AVIS HYDROGEOLOGIQUE

SUR UN PROJET D'INCINERATION DE DECHETS

À LA CIMENTERIE DE CONTES

Analyse critique de la partie hydrogéologique
de l'étude d'impact et de certaines de ses annexes,
présentée à l'enquête publique d'avril 2004.

BASSIN DES PAILLONS

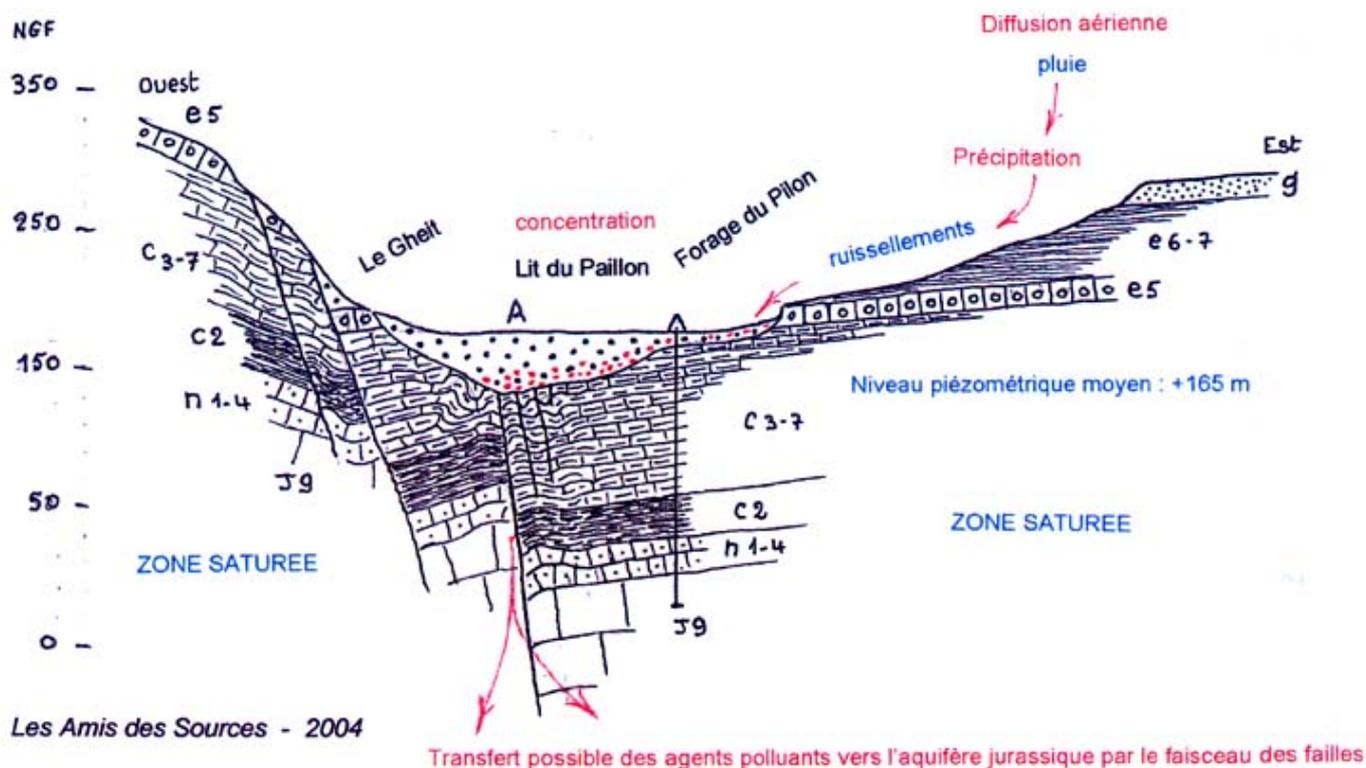
La carte ci-jointe montre la position de ces traînes issues de la cheminée de combustion. On voit qu'une grande partie du territoire entre la rive gauche du Paillon et les pentes à l'est et au sud-est du vieux village de Contes est concernée par le risque.

La carte ci-jointe montre sans équivoque que le flat de Contes est soumis aux traînes de pollution de la cheminée de combustion de la cimenterie.

Le risque de pollution de la nappe alluvionnaire en amont du site est donc probant. Comme cette nappe est probablement en communication hydrostatique avec l'aquifère profond du jurassique, comme nous l'avons exposé plus haut, il y a donc également un **risque de pollution de l'aquifère jurassique** qui est la principale réserve hydraulique du bassin des Paillons.

Cela menace donc directement le **captage A.E.P. du Pilon** qui capte l'eau au niveau du Jurassique pour l'alimentation des agglomérations de la vallée. Situé à **900 mètres** seulement au nord-ouest de la cheminée, sa zone d'appel est donc indirectement menacée par la séquence : diffusion atmosphérique + précipitation + concentration alluvionnaire des produits polluants.
